**Изменение № 2 ГОСТ 17777—72 Шайбы опорные к установочным пальцам.  
Конструкция и размеры**

Утверждено и введено в действие Постановлением Государственного комитета СССР по стандартам от 16.05.89 № 1228

Дата введения 01.01.90

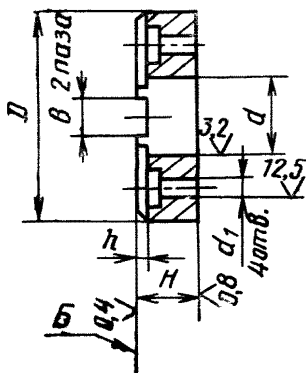
Наименование стандарта. Исключить слова: «и размеры», «and dimensions».  
Пункт 2. Чертеж. Заменить изображение главного вида:

Пункты 2 (чертеж), 5. Заменить параметр шероховатости:  $Rz$  40 на  $Ra$  6,3.
